Formular de evaluare a condițiilor de accesibilitate a clădirilor publice

Data: 16-06-2025

Categorii	Indicatori	Date colectate
Localitate, raion:	Balti (Balti)	
Adresa, strada, nr.:	E. Colesov, 15	
Instituția:	Gimnaziul nr. 7 (BESV 2/40)	
Tipul instituției:	Instituție educațională	
Latitudinea:	47.758399 ,	
Longitudinea:	27.882176

Fig. V.42.a Amenajarea unei cabine WC adaptate - tip A

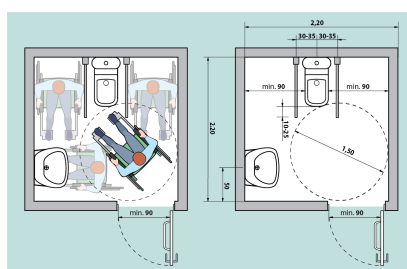
Grup sanitar în exterior:	Nu
Grup sanitar în interior:	Da . La Parter
Ușa de intrare WC interior, lățime:	83 cm Standard: ușa trebuie să fie de minim 90 cm
Prag ușă de intrare:	Prag cu înălțimea: 6 cm Standard: maxim 2 cm
Tipul vasului WC:	Vas wc turcesc
Vasul WC are bare de suport:	Nu
Mecanismul de scurgere a apei este:	pe țeava de apă

Categorii	Indicatori	Date colectate
	Lavuar/chiuveță:	Da , înălțimea de: 80 cm Standard: h - 85 cm
	Este spațiu liber sub lavoar:	Da , dimensiunea de: 30 cm Standard: minim 67 cm
	Este uscător de mâini:	Nu
	Întreprupătoarele sunt poziționate la o înălțime de 80 până la 110 cm de la podea:	Nu
	Toaleta este echipată cu sistem/buton de alarmă:	Nu
	În toaletă sau cabine există cuier pentru haine:	Nu
	Culori contrastante:	Nu Standard: este o diferență de culoare contrastantă (culori închise / culori deschise) între perete și podea
	Colacul de WC este de o culoare contrastantă cu vasul de WC:	Nu
	Iluminare bună (lumină de zi și lumină artificială) în WC:	Parțial
